## college van burgemeester en schepenen

Zitting van 14 december 2018

59	2018_CBS_10989	<b>Omgevingsvergunning - OMV_2018105107. Molenstraat 24. District Antwerpen - Goedkeuring</b>
----	----------------	---

Projectnummer:	<b>OMV_2018105107</b>
Gegevens van de aanvrager:	<b>AUTOGEMB Autonoom Gemeentebedrijf Stedelijk Onderwijs Antwerpen met als adres Lange Gasthuisstraat 15 te 2000 Antwerpen</b>
Ligging van het project:	<b>Molenstraat_AN 24 te 2018 Antwerpen</b>
Kadastrale gegevens:	<b>afdeling 10 sectie K nrs. 1523F3 en 1523G3</b>
Vergunningsplichten:	<b>stedenbouwkundige handelingen</b>
Voorwerp van de aanvraag:	<b>verbouwen en uitbreiden kleuterschool tot kleuter- en basisschool met turnz</b>

Figuur 1 – Jaargemiddelde concentratie NO<sub>2</sub> (µg/m<sup>3</sup>) in 2020 (VITO, 2014)

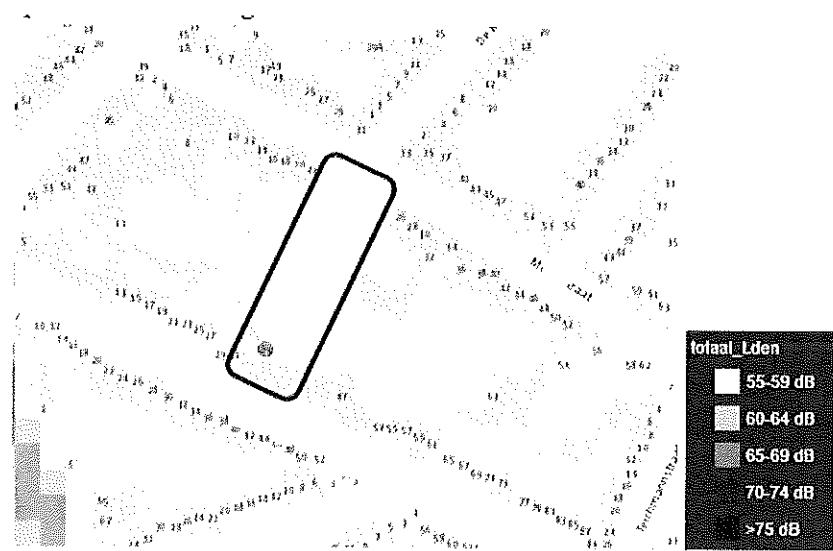
*Kinderen zijn extra gevoelig voor luchtverontreiniging en omgevingslawaai. Langdurige blootstelling kan leiden tot blijvende lichamelijke schade, slaapstoornissen of verstoring van spraak- en leervermogen. Daarom wordt bij de adviesverlening in het kader van planning van een school rekening gehouden met de specifieke lokale omstandigheden op het vlak van luchtkwaliteit en geluidshinder. De beoordeling gebeurt op basis van het kader dat op 2 mei 2018 door het college van burgemeester en schepenen van de stad Antwerpen werd goedgekeurd (2018\_CBS\_04164).*
